PROGETTO DI RINNOVO ED AMPLIAMENTO DELLA CAVA DI BEOLA DENOMINATA "SERVEZZ"

- RELAZIONE TECNICO MINERARIA INTEGRATIVA -

Soc. Cava Favalle S.r.l. unipersonale
Via G. Trabucchi, 29
28845 Domodossola (VB)

Maggio 2023

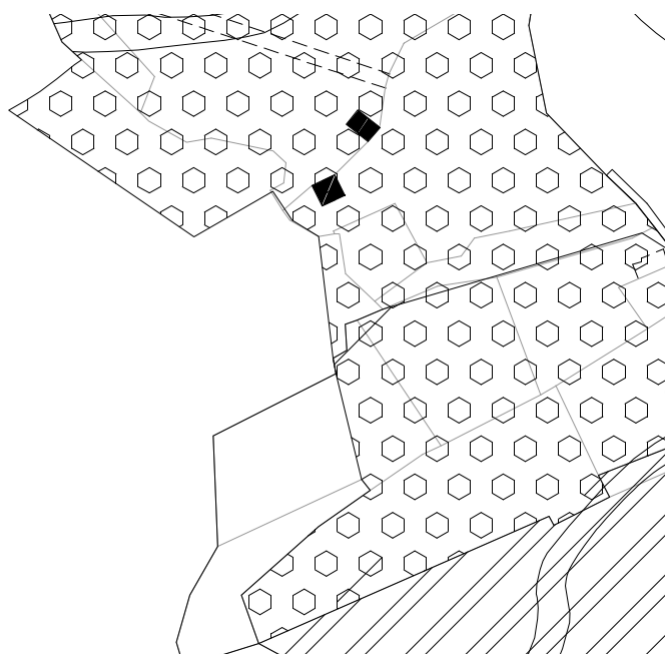
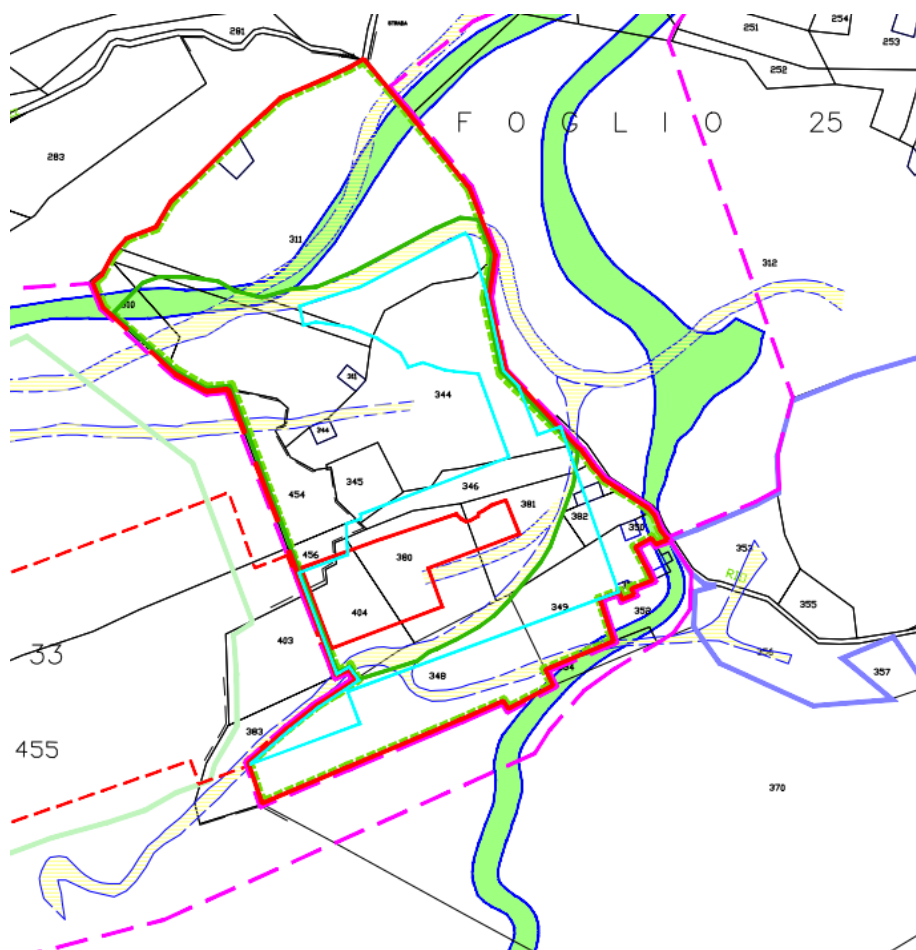
- tra gli elaborati prodotti **non è allegato alcun certificato urbanistico e/o certificato di destinazione urbanistica** riferito ai mappali compresi nei perimetri di cui alla **Tavola 4 Planimetria catastale 092020**, l'unico elaborato rappresentante gli areali di cava su mappa catastale ma non elencati nello stesso;
- la **Tavola P2B-VP4_Trontano_Def (1-2000)** relativa alle classificazioni urbanistiche del Piano Regolatore Generale **non riporta le perimetrazioni relative agli areali di cava secondo l'individuazione degli stessi come riportati nella Tavola 4 Planimetria catastale 092020**.

A risposta di tutto quanto verificato dagli uffici nonchè richiesto come integrazioni, in riferimento all'idoneità urbanistica dei terreni richiesti in autorizzazione, si precisa nuovamente che le aree in oggetto sono identiche a quelle precedentemente autorizzate che dovevano quindi essere oggetto di specifica variante urbanistica; si allega il verbale di consiglio Comunale n.2 del 01.03.2018 del quale, per comodità, si riporta di seguito un estratto non in scala.

Ingrandimento del precedente stralcio:
